Nota van Beantwoording Olmenhof – Landtong 2

Concept Projectnota

Olmenhof – Landtong 2

Amstelveen, april 2025

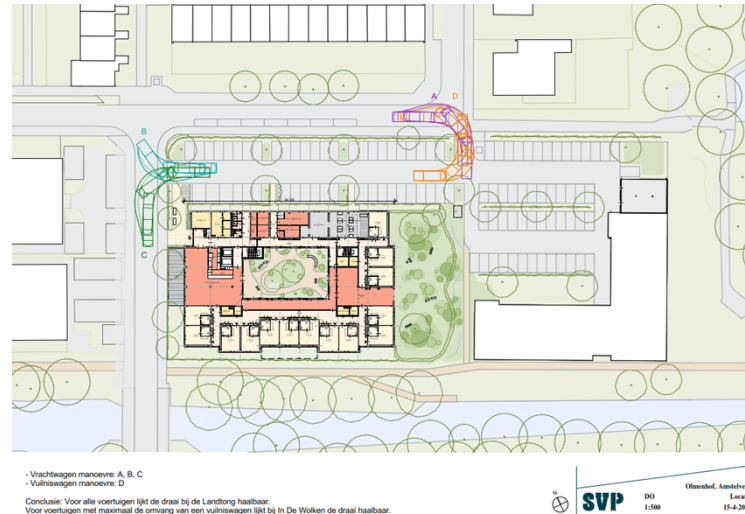
niet te realiseren en door de in aanleg zijnde fietsenberging zijn ook plekken komen te vervallen. Dit alles geeft een verlies van het aantal van 51 parkeerplaatsen. Ondanks een ogenschijnlijk overschot op dit moment zal in de toekomst per saldo van gebruik van parkeerplaatsen door Olmenhof bij Olmenstaete nauwelijks/geen sprake kunnen zijn.

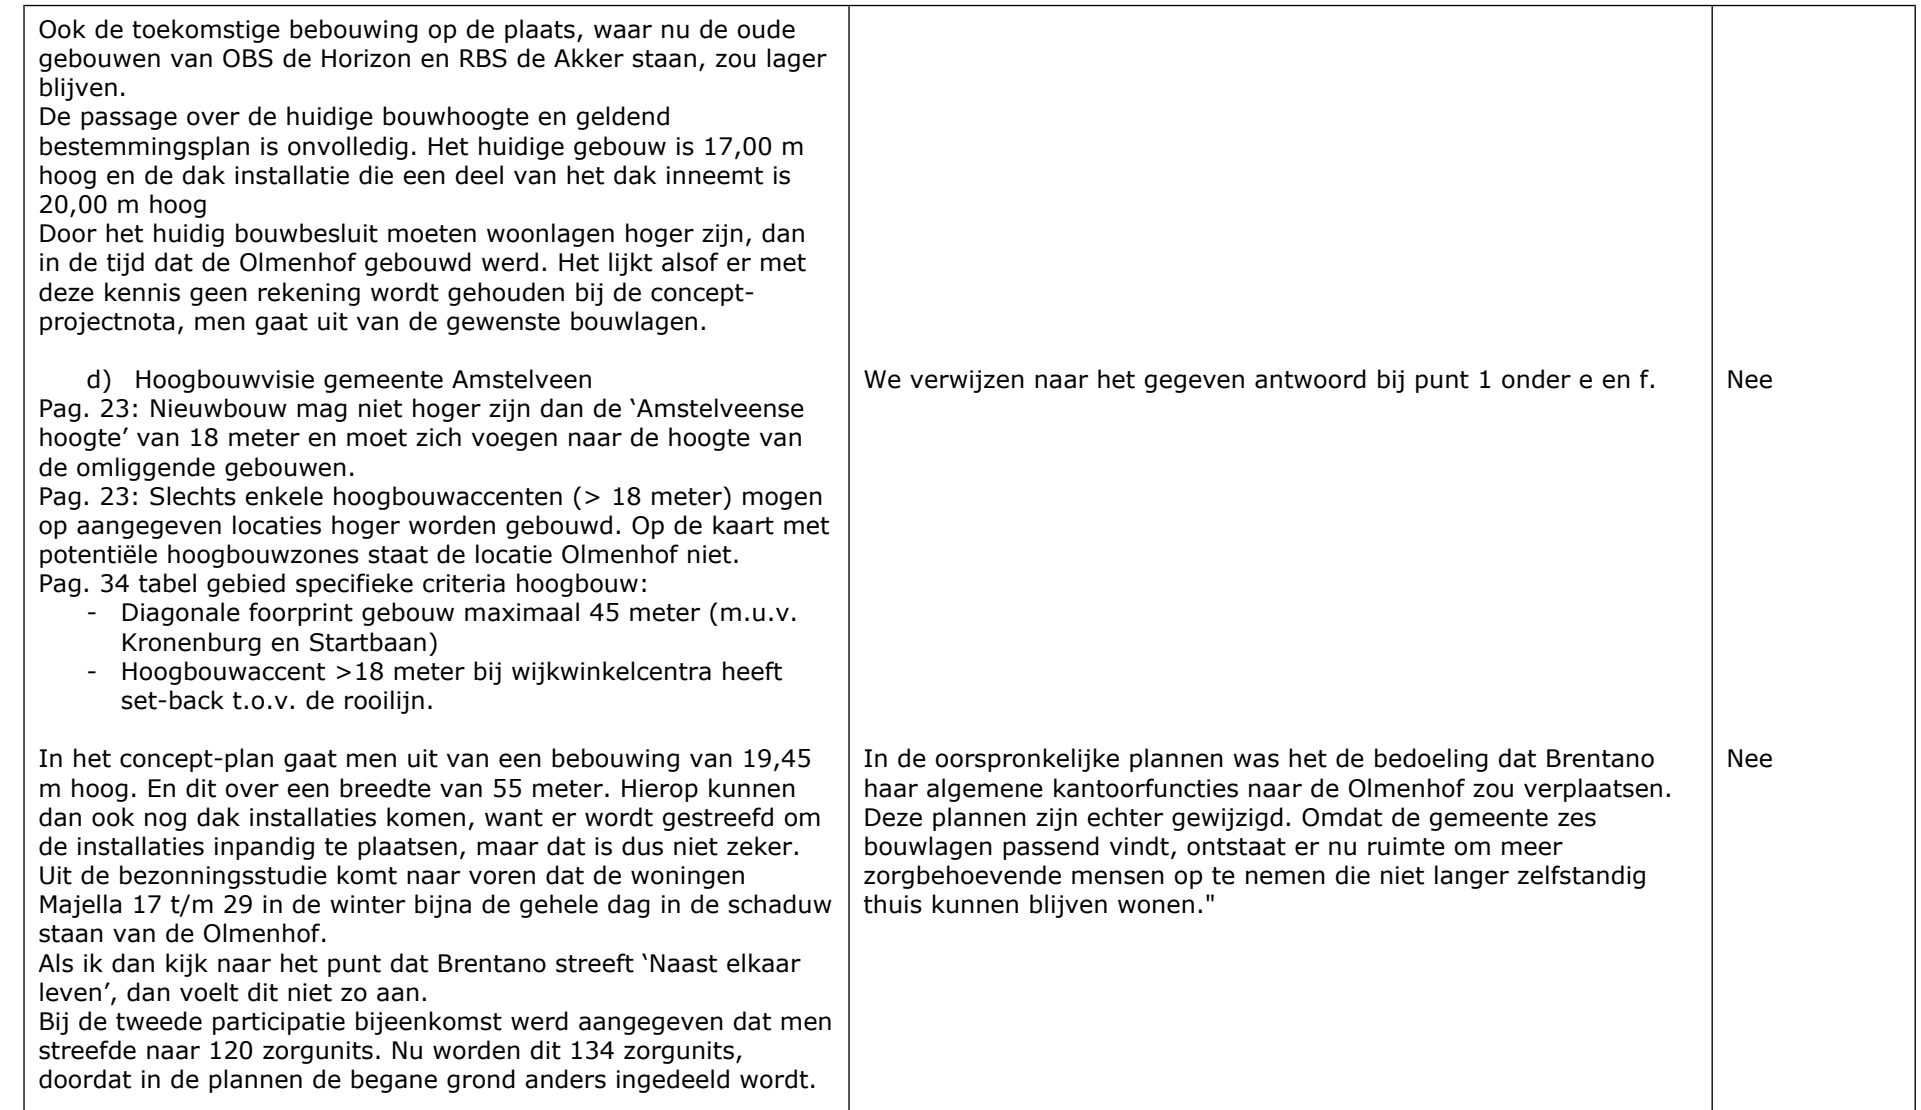
Als men besluit om de nieuwe Olmenhof slechts 5 bouwlagen hoog te maken, dan blijft men binnen de normen wat betreft de hoogte. Dan is er bij de bewoners van Majella 17 t/m 29 een kans dat zij in de winter ook nog iets van zonlicht zien. Verder heeft Brentano dan 114 zorgunits i.p.v. de 120 zorgunits waarvan men eerst uitging 5 Randvoorwaarden bouwlogistiek Wij maken ons ernstig zorgen over de logistieke operatie. Tijdens de bouw van het Kindcentrum de Horizon en met name in de fase van de aankleding van de buitenruimte is er een forse toename van vrachtverkeer, terwijl de straat (In de Wolken) hier niet voor geschikt is.	We verwijzen naar het gegeven antwoord bij punt 7 onder b. We verwijzen naar het gegeven antwoord bij punt 1 onder q.	Nee

Zonstudie Majella – 22 november

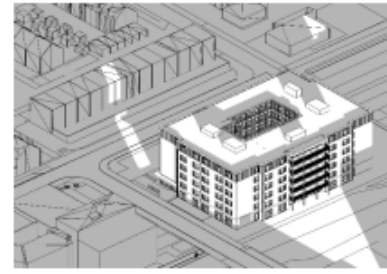
h) <u>Omvang gepresenteerde voorontwerp nieuw verpleeghuis Olmenhof</u> Door de beoogde lengte en hoogte van het gebouw zal de schaduwwerking voor de woningen van Majella vanaf ca. 12.00 uur fors toenemen ten opzichte van de huidige situatie. Bij een maximale bouwhoogte van 15 meter zal de schaduwwerking voor de woningen van Majella door de lengte van de gevel in de middag ook langer duren dan nu het geval is maar in een kortere periode van het jaar optreden.	h) Omvang gepresenteerde voorontwerp nieuw verpleeghuis Olmenhof Conform het gemeentelijke "Uitvoeringsbeleid met betrekking tot het gebruik van bezonningsstudies bij afwijken van het bestemmingsplan" hanteert de gemeente de lichte TNO-norm bij bezonningsstudies. Dit omdat Amstelveen hoofdzakelijk bestaat uit stedelijk gebied. De lichte norm vereist ten minste 2 mogelijke bezonningsuren per dag in de periode van 19 februari – tot 21 oktober (gedurende 8 maanden) in het midden van de vensterbank aan de binnenzijde van het glas in de woonkamer op de begane grond. Hierbij wordt een hoogte gehanteerd van 75 cm boven het peil van de afgewerkte vloer van de betreffende verdieping. Het plan voldoet aan deze norm. Op het eind van alle reacties, (op pagina 27 en 28 van deze nota van beantwoording) is de bezonningstudie van 19 februari en 21 oktober opgenomen om te laten zien dat er pas om 13.30 sprake is van schaduw in de tuin. Zie ook de reactie bij punt 7. b.	Nee
